KOREGUOJAMO TERITORIJŲ PLANAVIMO DOKUMENTO SPRENDINIAI

Detaliojo plano koregavimo sprendiniai. Vadovaujantis TPĮ 28 str. 9 d. bei Kompleksinio teritorijų planavimo dokumentų rengimo taisyklių 318.3 p. atliekami patvirtinto detaliojo plano sprendinių esmės nekeičiantys pakeitimai – keičiami žemės sklype Vaivorykštės g. 9, Peskojų k., Klaipėdos r. sav. (kad. Nr. 5535/0005:595), nustatyti architektūriniai-urbanistiniai apribojimai, o būtent, keičiamas nustatytas statinių stogų tipas iš dvišlaičių arba vienslaičių į sutapdintą. Ir kadangi, numatoma, kad planuojamoje teritorijoje bus statomas namas su sutapdintu stogu, 2010-03-25 detalijame plane nustatytas karnizo aukštis yra nebeaktualus, todėl naikinamas. Kiti detaliojo plano nustatyti teritorijos naudojimo reglamentai nėra keičiami.

Ištrauka iš galiojančio Detaliojo plano:

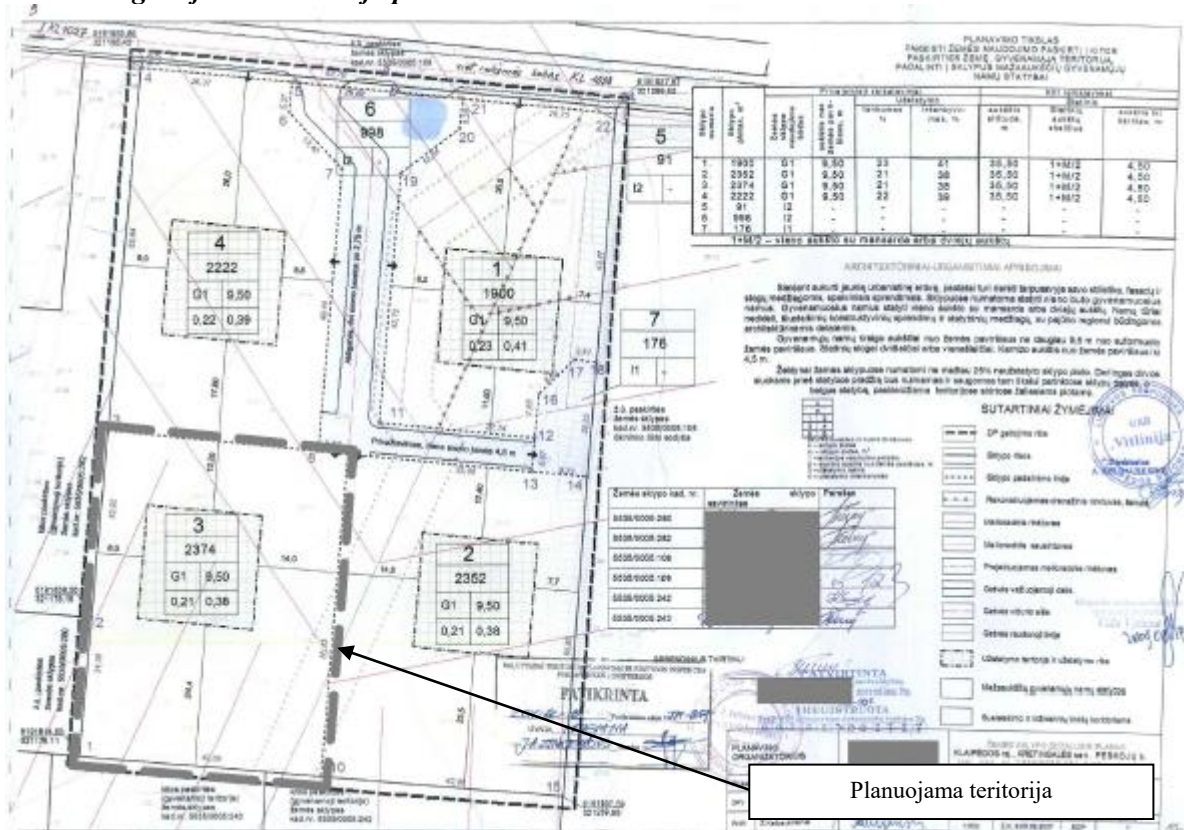
Dėl stogų tipo ir karnizo aukščio.

Keitimo priežastis – planuojamoje teritorijoje nustatyti architektūriniai-urbanistiniai apribojimai keičiami įvertinus vieno buto gyvenamojo namo projektavimo metu pagal užsakovų pageidavimus sukurtą naują užstatymo architektūrinę idėją.

Planuojama, kad žemės sklype bus statomas vieno buto gyvenamasis namas sutapdintu stogu. Kadangi, koreguojamo detaliojo plano galiojimo teritorijoje (kvartale), žemės sklype Vaivorykštės g. 9, bus statomas pirmasis gyvenamasis namas, detaliojo plano sugalvota architektūrinė išraiška nebus sudarkoma. Pasirinktas sutapdintas stogas suteiks pastatui modernią ir funkcionalią išvaizdą, bei papildys pastato architektūrą.

Atsižvelgiant į tai, kad planuojamoje teritorijoje bus statomas namas su sutapdintu stogu, 2010-03-25 detalijame plane nustatytas karnizo aukštis yra nebeaktualus, todėl naikinamas.
